NF67 – Fischbeker Reethen – Besichtigung der Vorflutgräben

Ergebnisprotokoll vom Besichtigungstermin

NF67 – Fischbeker Reethen – Folgetermin mit der Entwässerungsinteressentschaft Fischbek

NF67 – Fischbeker Reethen – Folgetermin mit der Entwässerungsinteressentschaft Fischbek

3. VARIANTE 1:

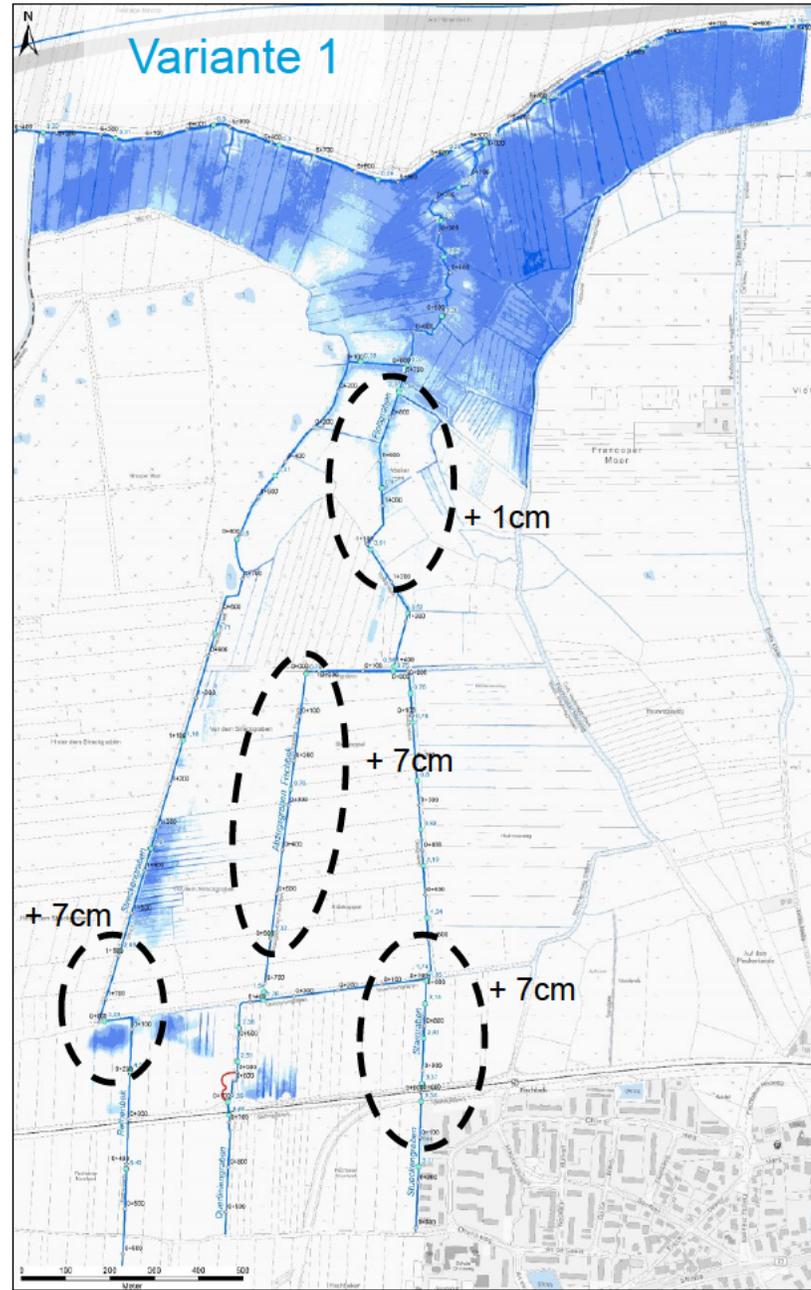
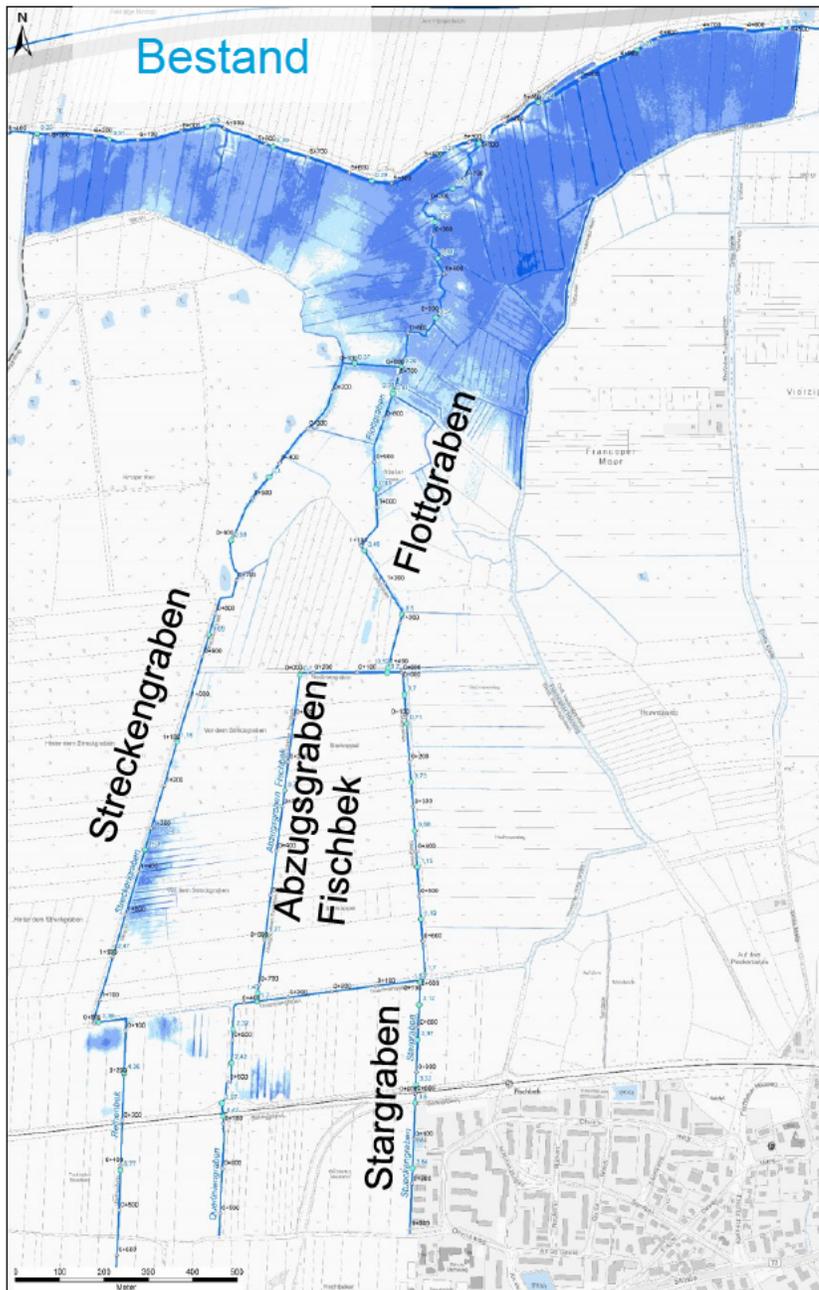
Flottgraben:

- Max. Wasserstandsdifferenz zu Bestand: **+ 1 cm**

Streckengraben:

- Max. Wasserstandsdifferenz zu Bestand: **+ 1 cm** (Einmündung in Flottragraben)
+ 7 cm (Einmündung der Rethenbek)

Stargraben:

- Max. Wasserstandsdifferenz zu Bestand: **+ 7 cm**

Abzugsgraben Fischbek:

- Max. Wasserstandsdifferenz zu Bestand: **+ 7 cm**

Aufgrund der Ergebnisse der Untersuchung bleiben wir bei unserer geplanten **Variante 1**, weil diese nur geringfügig (+ 1 cm) von der Bestandssituation abweicht.

3. VARIANTE 2:

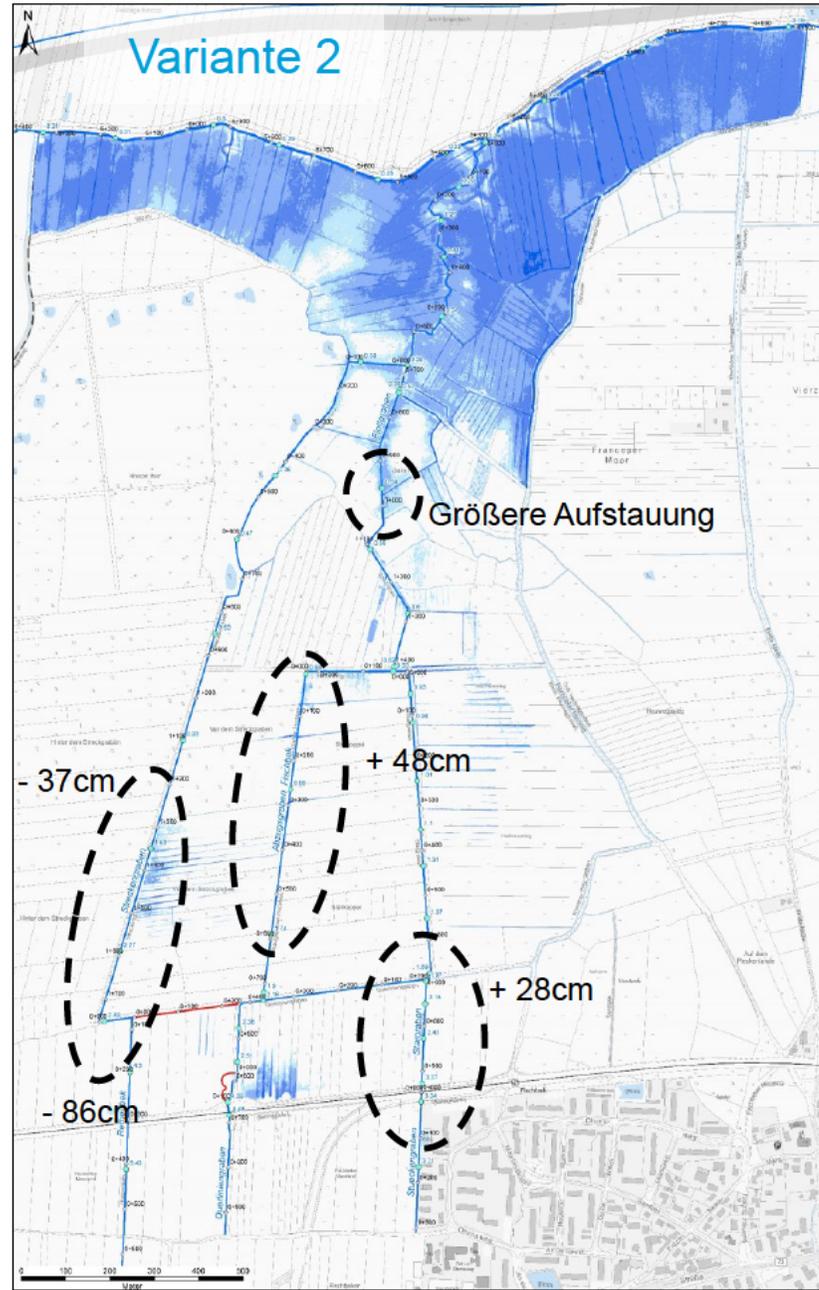
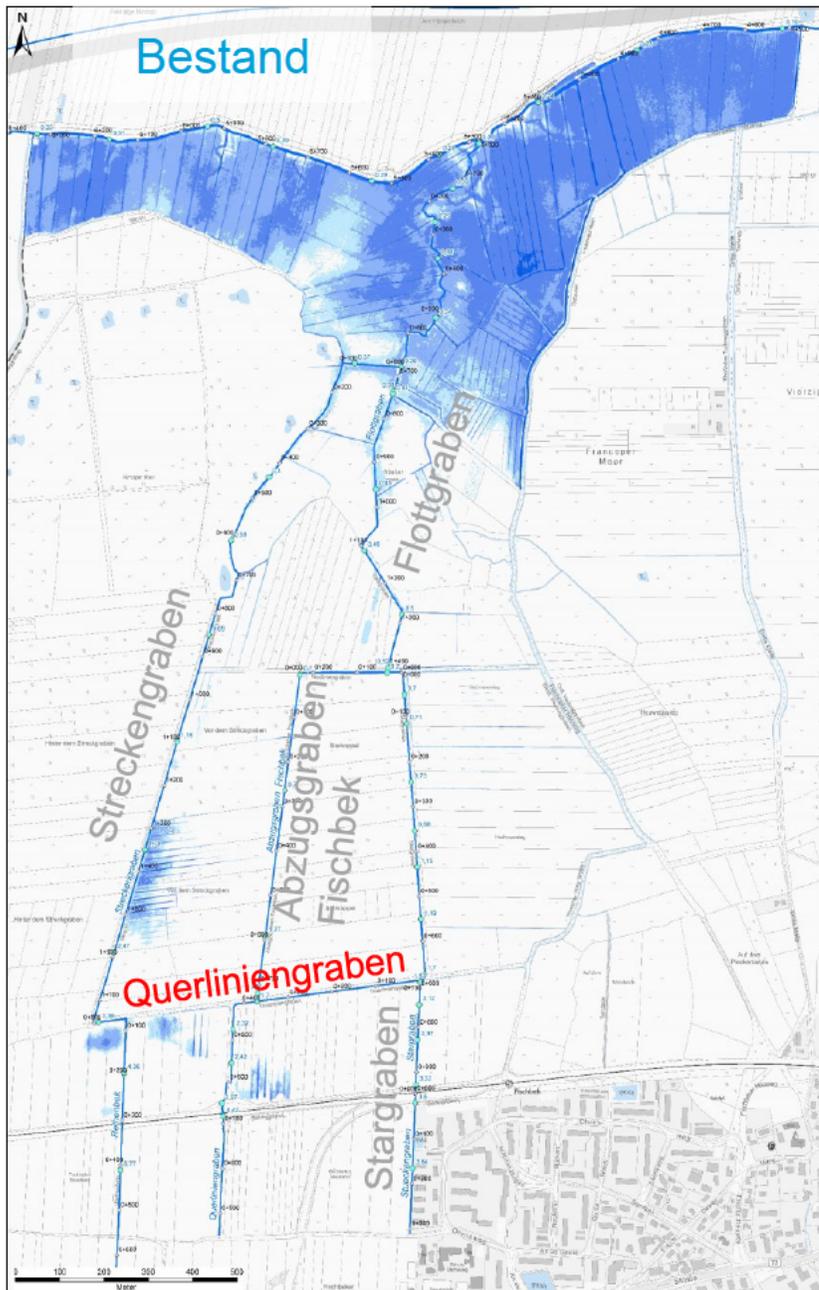
Flottgraben:

- Insbesondere an Station 1+000 größere Ausuferungen als im Bestand

Streckengraben:

- Max. Wasserstands Differenz zu Bestand: **- 37 cm**
(lokal im Einmündungsbereich der Rethenbek – 86 cm)

Stargraben:

- Max. Wasserstands Differenz zu Bestand: **+ 28 cm**

Abzugsraben Fischbek:

- Max. Wasserstands Differenz zu Bestand: **+ 48 cm**

3. VARIANTE 3:

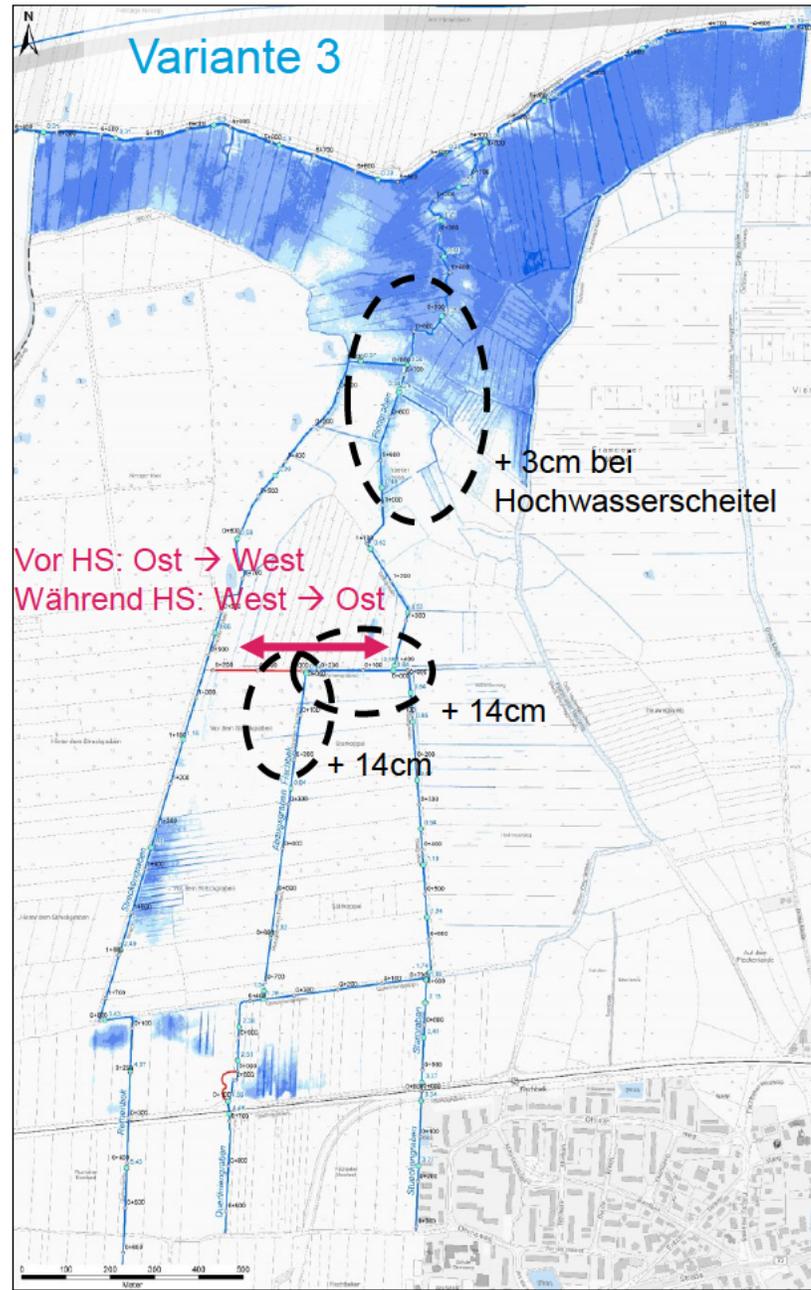
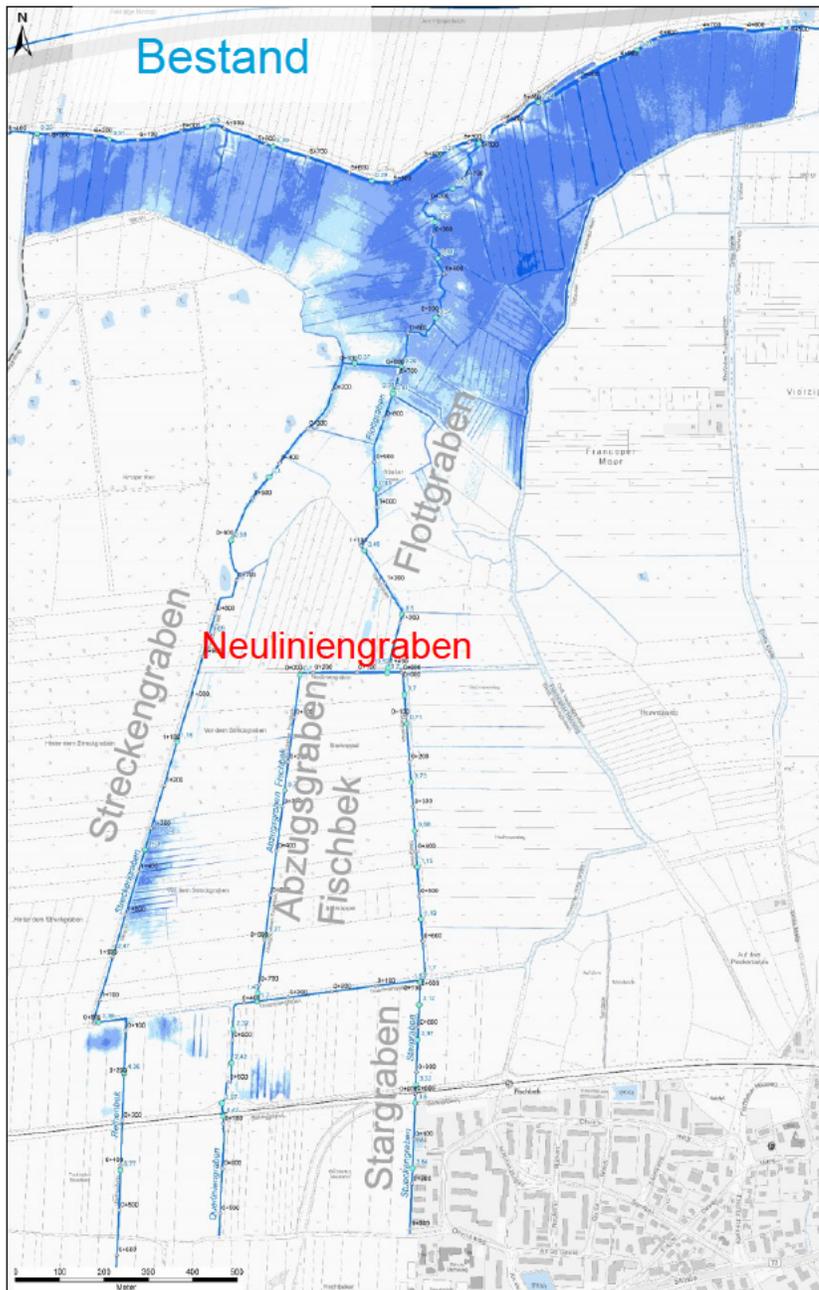
Nördliches Untersuchungsgebiet

Fließrichtung im Neuliniengraben:

- Vor Einsetzen des Hochwasserscheitels (HS): **Ost nach West**
- Im Hochwasserscheitel: **West nach Ost**

Max. Wasserstand:

- nördl. Flottgraben bei Hochwasserscheitel: **+ 3 cm**
- Osten Neuliniengraben: **+ 14 cm**
- Norden Abzugsgraben Fischbek: **+ 14 cm**
- Stargraben nördlich von Station 0+350: stärkere Beeinflussung durch ostwärts gerichteten Abfluss

Südliches Untersuchungsgebiet

- Maximale Wasserstände der Gräben wie Variante 1

4. BETRACHTUNG DER VARIANTEN

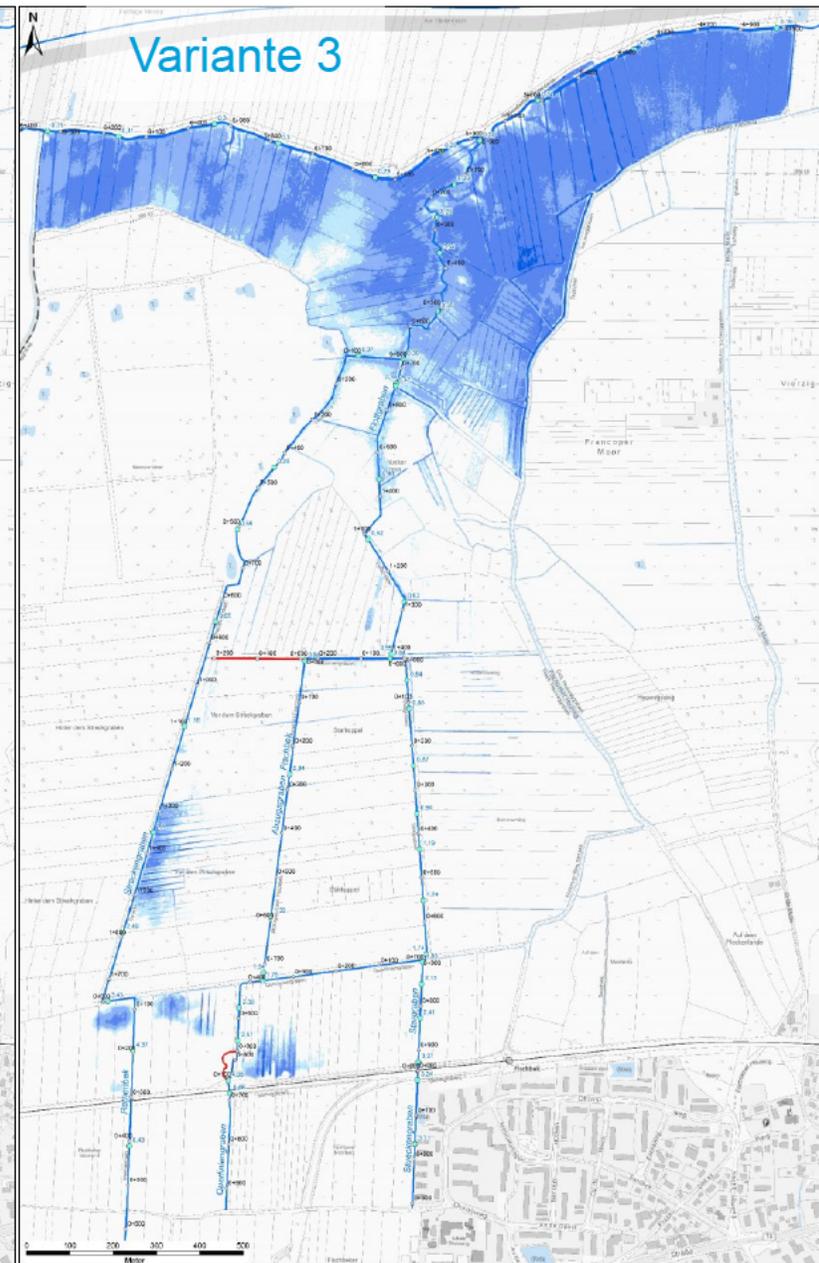
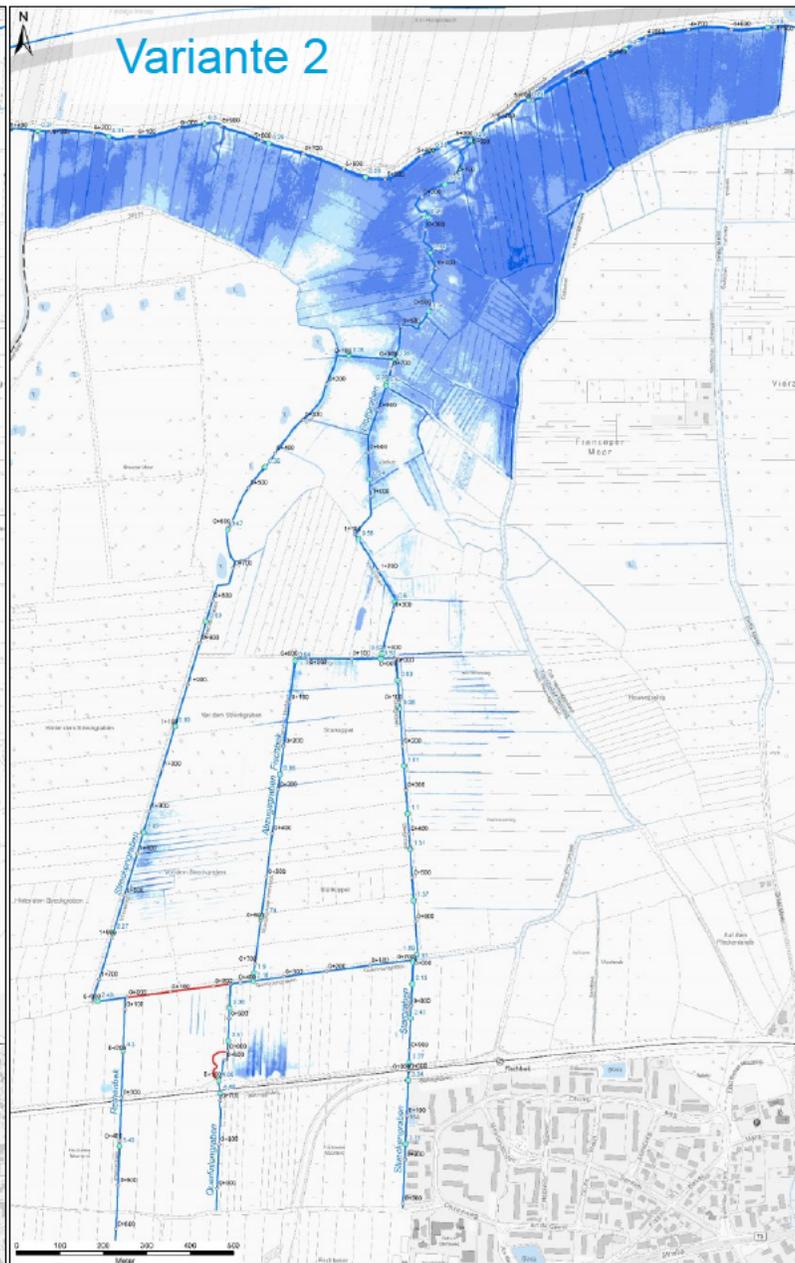
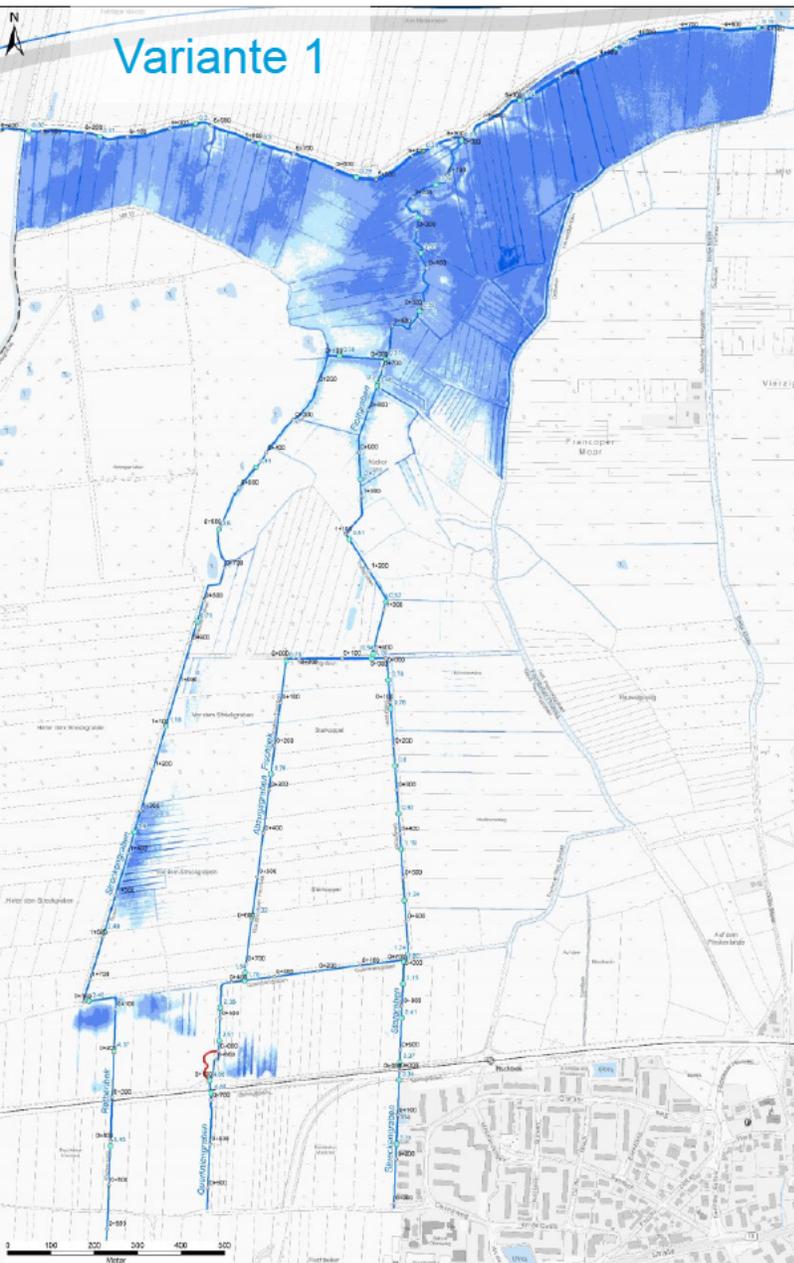
Überflutungen der Moorwetterern:

- Bei allen Varianten max. Wasserstands Differenz zu Bestand: **max. + 1 cm**

Überflutungsflächen südlich der Einmündung Streckengraben:

- Identisch in allen Varianten

Flottgraben, südlich Station 0+800:

- Bestand, Varianten 1 & 3: **keine** großflächigen Ausuferungen (max. Wasserhöhe 10 cm)
- Abschnitt 1+000 bis 0+800 in Variante 2: **größere** Ausuferungen im Vergleich mit Bestand

Östlich des Streckengrabens zwischen Station 1+300 und 1+550:

- Bestand, Varianten 1 & 3: Überflutungen auf ca. 50 m breitem Bereich
- Variante 2: geringere Ausdehnung der Überflutung auf dieser Fläche

Es kann aus unserer Sicht aus den Ergebnis der Änderungen die bei den Varianten 2 & 3 entstehen kein öffentliches Interesse abgeleitet werden.
